Samenvatting inspectie

Situatieschets

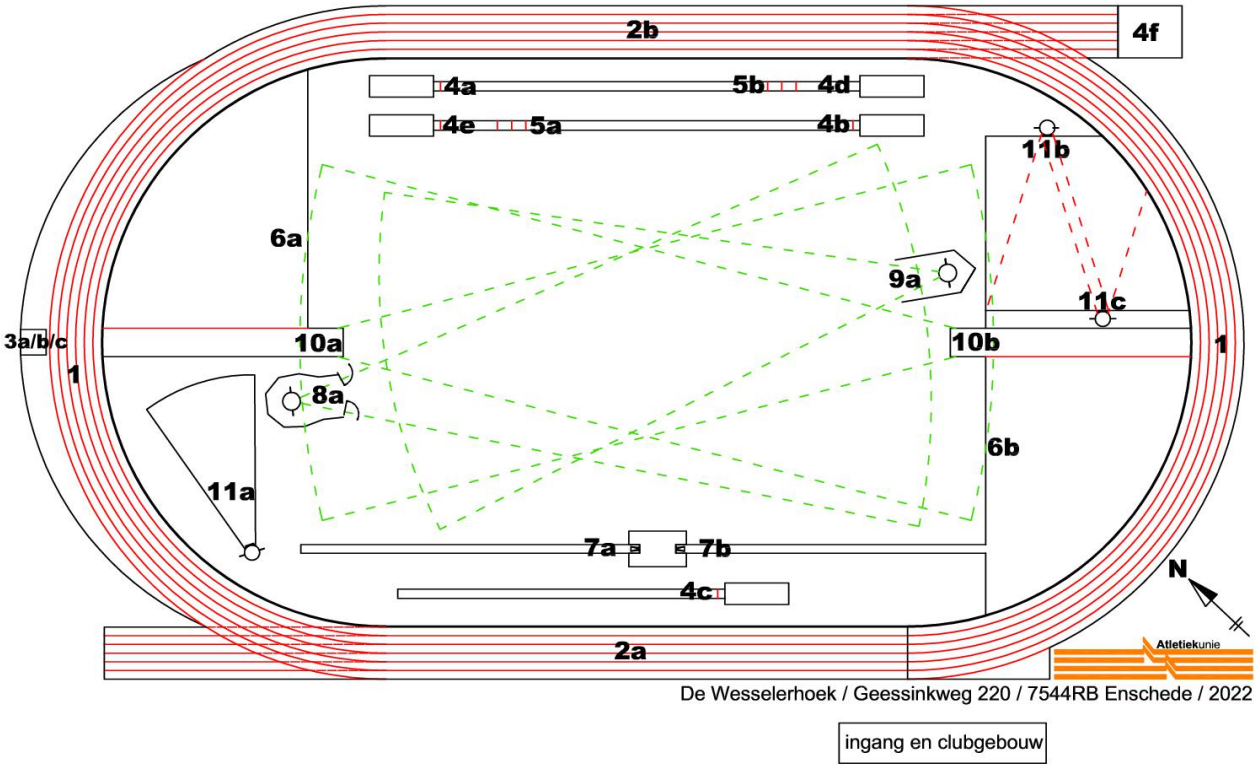
Voorziening 7b voor polsstokhoogspringen was tijdens de inspectie niet veilig en niet wedstrijdgeschikt, maar kan veilig en wedstrijdgeschikt gemaakt worden door het correct plaatsen van de op de accommodatie aanwezige landingsmat volgens Wedstrijdreglement TR28.12 en van de staanders volgens Wedstrijdreglement TR28.1 en TR28.8 t/m 10. De veiligheid en de wedstrijdgeschiktheid zijn dan ter beoordeling van de wedstrijdleider
